**Oggetto: Art.27-bis D.Lgs 152/2006 e s.m.i. – Procedimento autorizzatorio unico.**  
**4R SRL. COMUNE DI FORCE. LOCALITA' SAN SALVATORE. Realizzazione ed esercizio di un impianto di produzione di biometano ed ammendante di qualità da FORSU.**  
**Avviso di indizione conferenza di servizi in modalità sincrona (art.14 legge 241/1990 e s.m.i.) per il 01/12/2020.**

## **IMPIANTO DI PRODUZIONE BIOMETANO ED AMMENDANTE DI QUALITA' DA FORSU**

### **Relazione illustrativa Integrazioni**

*Figura 1*

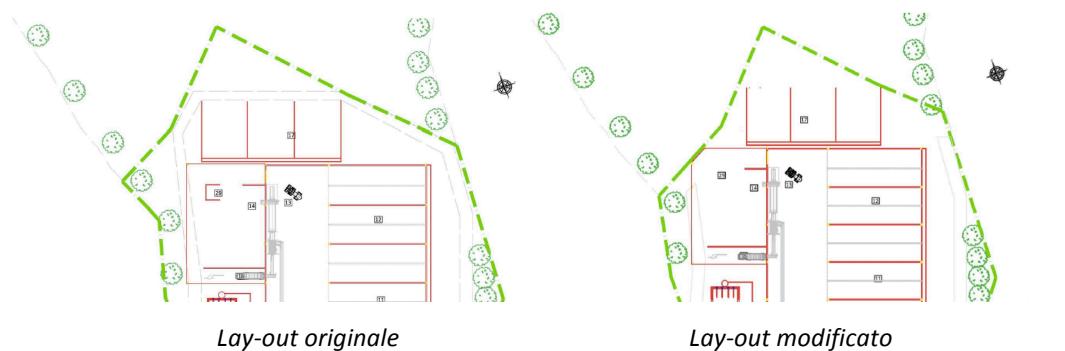
Preliminariamente occorre precisare che l'analisi cartografica ha evidenziato una differente trasposizione dei vincoli sulle diverse basi catastali disponibili. In particolare la sovrapposizione riportata sulle tavole del PTC del Piceno Consind ha mostrato una differente e più restringente disposizione del vincolo relativo alla distanza dai corsi d'acqua all'interno del lotto di ubicazione dell'impianto.

A scopo precauzionale è stato pertanto deciso di modificare il lay-out dell'impianto rispettando i limiti riportati nella sovrapposizione del Piceno Consind, che risulta, come detto, la più stringente.

La modifica apportata al lay-out consiste in una differente sagoma del capannone ammendante, a parità di superficie complessiva. Il biofiltro, inoltre, è stato spostato come riportato in figura.

*Figura 2*

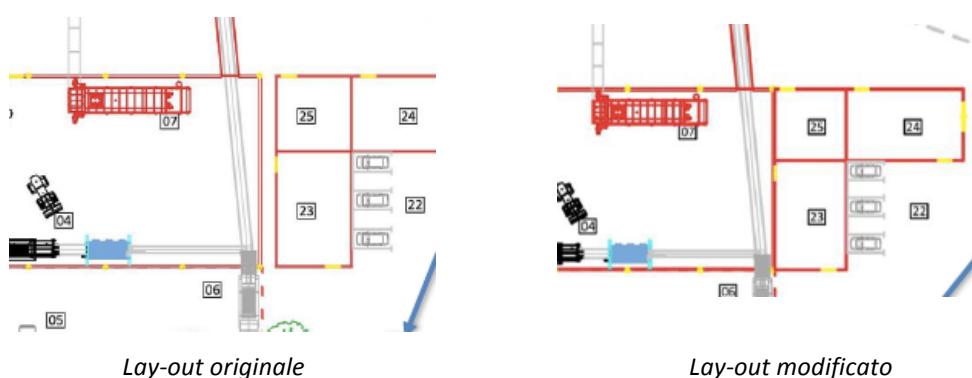
Inoltre, al fine di rispettare quanto previsto all'art. 1 comma 4 delle NTA del PTC del Piceno Consind gli edifici del Capannone Pretrattamento e Spogliatoi-Control Room-Officina sono stati accorpati come riportato in figura.
